SECCIÓN DE EVALUACIÓN DE ESTUDIO DE IMPACTO AMBIENTAL
INFORME TÉCNICO DE INSPECCIÓN DE CAMPO DE EsIA, CATEGORÍA I
DRPO-SEIA-IIO-202-2024

NOMBRE DEL ESIA:	CONSTRUCCIÓN DE ESTACIÓN DE COMBUSTIBLE PLAYA LEONA
NOMBRE DEL PROMOTOR:	COMERCIAL PLAYA LEONA, S.A.
REPRESENTANTE LEGAL:	YOUJIN LUO
ACTIVIDAD ECONÓMICA PROYECTADA:	CONSTRUCCIÓN
CONSULTORES Y No. DE REGISTRO:	LOURDES ADAMES IRC-090-2023 NADIA ADAMES IRC-089-2023
UBICACIÓN DEL PROYECTO:	SECTOR DE LLANO LARGO, CORREGIMIENTO DE PLAYA LEONA, DISTRITO DE LA CHORRERA, PROVINCIA DE PANAMÁ OESTE.
PARTICIPANTES:	Por MiAMBIENTE: -Yohana Castillo / SEIA Por el Proyecto: -Youjin Luo / Representante Legal del proyecto
FECHA DE INSPECCIÓN:	MIÉRCOLES, 10 DE JULIO DE 2024
FECHA DE ELABORACIÓN:	JUEVES, 18 DE JULIO DE 2024

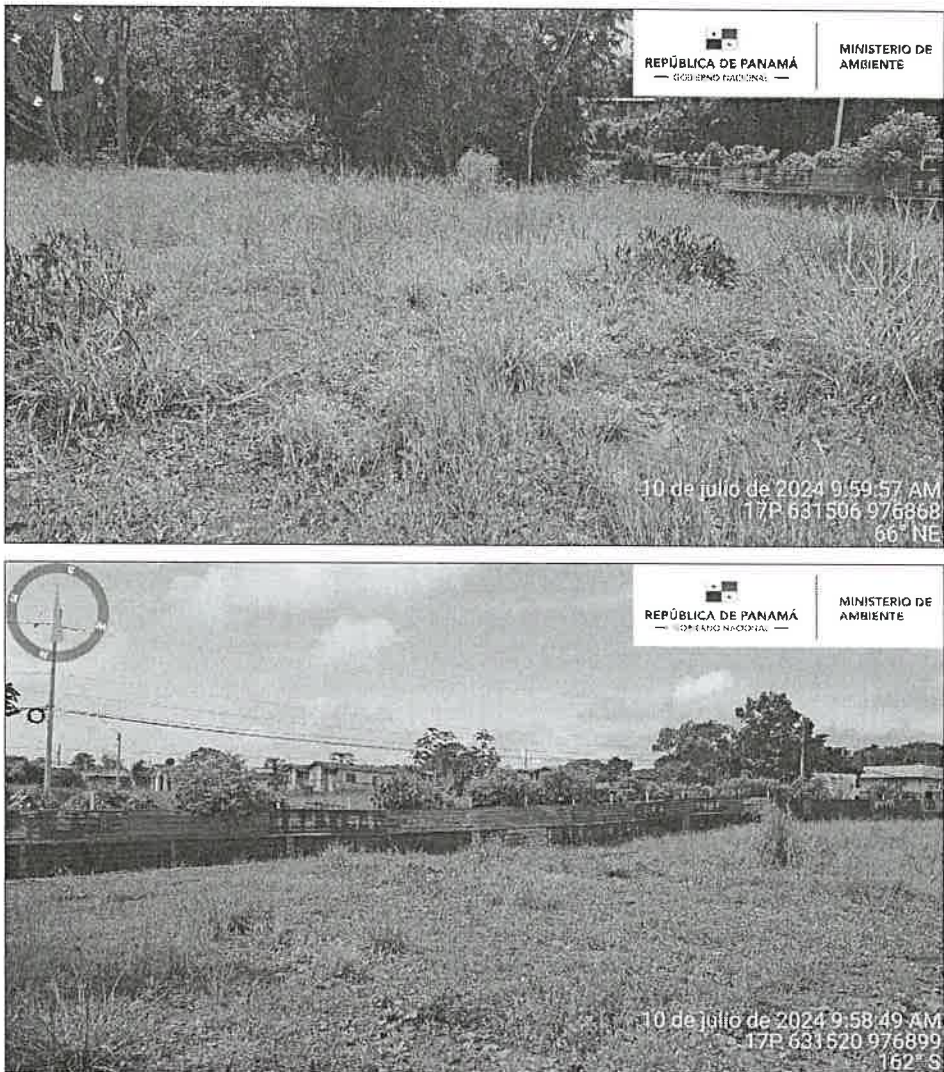
Imagen 3 y 4. En cuanto al recurso hídrico, el polígono es colindante con la quebrada La Valdeza, afluente del río Parequete, y conserva su bosque de galería. (según observación de verificación de coordenadas por DIAM – Geomática, e inspección de campo.)

- d.5. Dentro del EsIA, punto 5.6. Hidrología, indica que *"dentro del área de influencia directa del proyecto propuesto, no se encuentra recurso hídrico..."*. Sin embargo en inspección de campo y en verificación de coordenadas realizadas por DIAM (GEOMATICA-EIA-CAT I-0442-202a), indica que *"se hace la observación que bordeando el polígono se ubica un cuerpo de agua denominada la quebrada "la Valdeza", afluente del río principal el "Río Perequete"; por lo que se requiere aclarar este punto*.

- e.5. Dentro del EsIA, punto 5.6.2.6. Plano del polígono identificando los cuerpos hídricos existente..., en el mismo indica que no es aplicable, sin embargo colindante al polígono existe un cuerpo de agua, por lo que se debe presentar dicho plano.
